Date : 25-04-2016  
Votre ref. :  
Notre ref. : **XA-35895 – Télécommandes disjoncteurs  
Compact C400, C401 ou C630**

## NOTICE DE SÉCURITÉ

**Risque potentiel pour les personnes**  
**Télécommande disjoncteurs C400, C401 ou C630**  
**Risque de tension sur le maneton de cadenassage**  
**Références concernées: 44975, 44976, 44977 et 44978**

## Annexe 1 : Câblage de l'alimentation de la télécommande

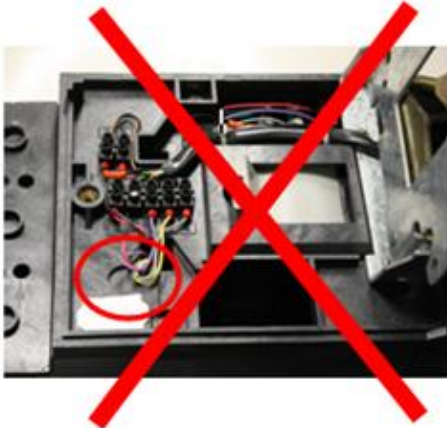
Il existe un risque d'avoir une tension sur le maneton de cadenassage. Le fil fin de l'alimentation du moteur pourrait être dénudé par le frottement avec l'axe du moteur. En fonction du vieillissement de l'appareil, dans certaines configurations et dans certaines positions, le maneton en face avant peut être mis en contact plus ou moins franc avec cette tension.

- Remplacer le disjoncteur et la télécommande par un Compact NSX équivalent ou
- Vérifier, et reprendre si nécessaire, le câblage de la télécommande afin d'éviter tout contact entre les fils d'alimentation et l'axe du moteur (cfr. photos annexe 1).

**Pas bon (Risque potentiel de sécurité)**

Utilisez un colson pour maintenir la position exacte

**Bon et sécurisé**
